Gemeinde Aumühle

Beschlussvorlage 12/103/2022 Status voraussichtlich: öffentlich Sichtbarkeit im Internet: öffentlich	Datum: 17.11.2022 Federführend: Amt IV.0 - Bauamt	
2. Änderung des Bebauungsplanes Nr. 9 "Billenkamp" mit den Straßenzügen "Bergstraße", "Große Straße", "Ellerhorst", "Steinstraße", "Bleicherstraße", "Mittelweg", "Gärtnerstraße", "Kurze Straße", "Grasweg", "Billeweg" und "Zum Wiesengrund" - Teilbereich "Bergstraße" und "Große Straße" - Sachstandsbericht - Beauftragung eines Bodengutachtens -		
Beratungsfolge:		
Datum 01.12.2022	Gremium Bauausschuss der Gemeinde Aumühle	Zuständigkeit Vorberatung

Beteiligung der Behörden und sonstigen Träger öffentlicher Belange gem. §4 (1),§2 (4) und Beteiligung der Öffentlichkeit gem. §3 (1) BauGB vom 11.10.22 bis 11.11.22

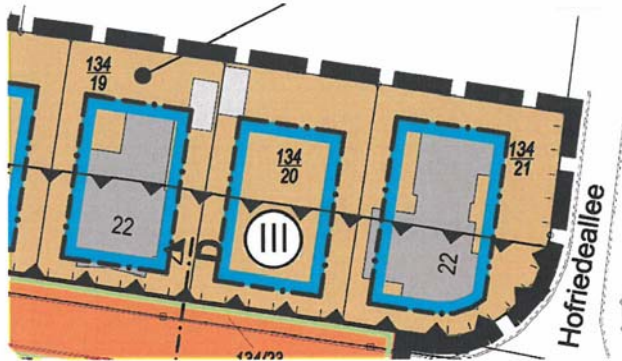
Meine Mandantschaft möchte nach wie vor die Möglichkeit haben, zu dem auf dem Flurstück 134/21 befindlichen Bestandsgebäude einen Anbau auf dem Flurstück 134/20 zu errichten.

Dies ist im Lichte der vorgesehenen Baugrenzen

nicht möglich.

Wir regen daher an, die beiden Baufenster 134/21 und 134/20 miteinander zu vereinigen.

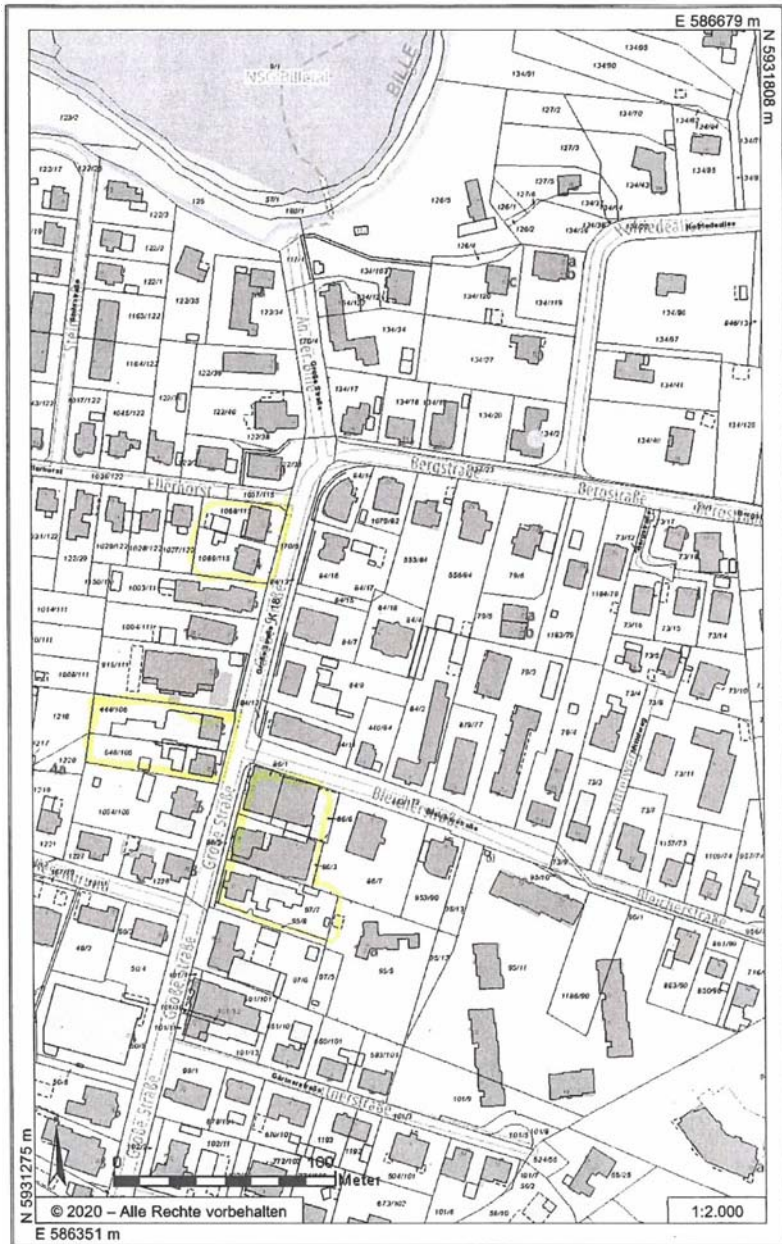
Beigeschlossen ist zuletzt noch der Bebauungsplan Nr. 5, der ausweist, dass die diesseits begehrte Erweiterung des Baufensters im Übrigen einen früheren Planungsstand nur wieder aufnehme.
